INFORME DE VISITA DE CONTROL
N° 055-2023-OCI/0376-SVC

**VISITA DE CONTROL
MUNICIPALIDAD DISTRITAL DE LA COIPA
LA COIPA, SAN IGNACIO, CAJAMARCA**

**“OPERATIVIDAD Y MANTENIMIENTO DE LA OBRA:
MEJORAMIENTO, AMPLIACIÓN DEL SERVICIO DE AGUA
POTABLE E INSTALACIÓN DEL SERVICIO DE
SANEAMIENTO BÁSICO EN EL CASERÍO DE LOS LIRIOS,
DISTRITO DE LA COIPA – SAN IGNACIO – CAJAMARCA,
CUI N° 2195460”**

Imagen n.º 2

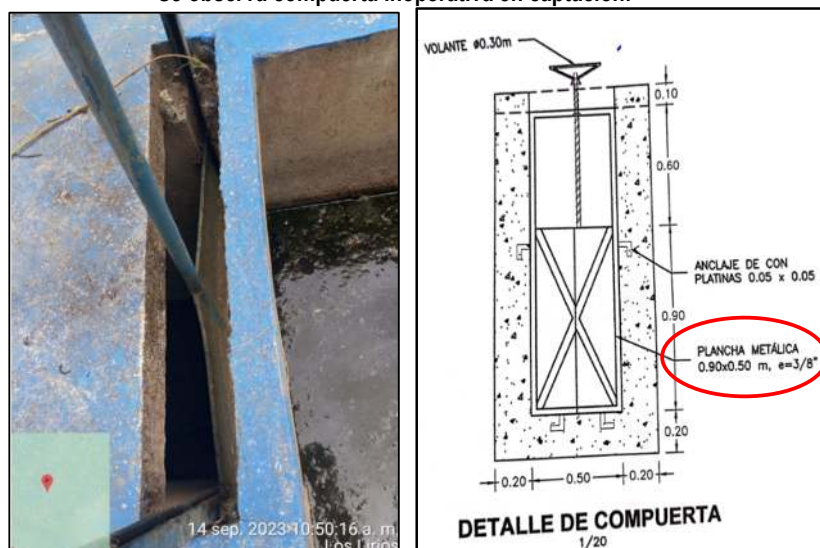
La Comisión de Control observó que la compuerta de cierre se encuentra trabada, esto posiblemente por el empuje del agua, dado a que el Contratista lo habría instalado sin cumplir con lo exigido en las especificaciones técnicas y el plano de la Obra; en el cual se visualiza que el espesor de la plancha que se debió instalar es 3/8" (9mm) razón por el cual la compuerta estaría inoperativa generando que no se pueda realizar limpieza en la captación, tal como se detalla en la imagen siguiente:

Se observa compuerta inoperativa en captación.

Imagen n.º 9

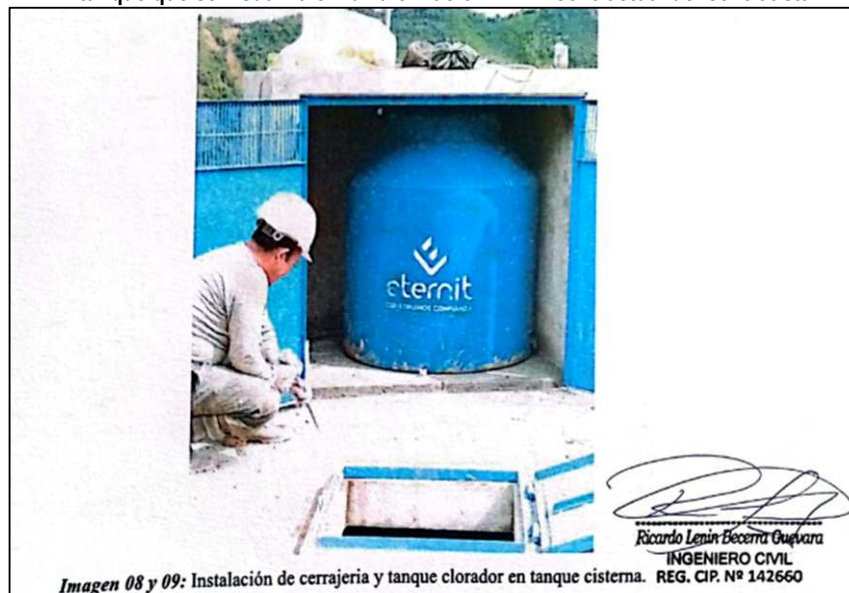
Asimismo, se pudo evidenciar que el tanque que se encontró tiene una capacidad de 250 litros y no condice a lo que consta en el expediente técnico de 600 litros; además, al respecto al informe mensual de valorización N° 12, Informe N° 059-2021-RLBG-SUP/CSLL correspondiente al periodo 01/11/2021 al 08/11/2021 en el ítem 2.11. PANEL FOTOGRÁFICO se muestra en la imagen 08 y 09 "Instalación de cerrajería y tanque clorador en tanque cisterna" un tanque de mayor volumen y de color azul muy distinto al encontrado en la visita de control realizada el día jueves 14 de setiembre donde se encontró un tanque de menor capacidad (250litros) tal como se muestra en las imágenes siguientes:

El tanque que se visualiza en la valorización n.º 12 contractual del contratista
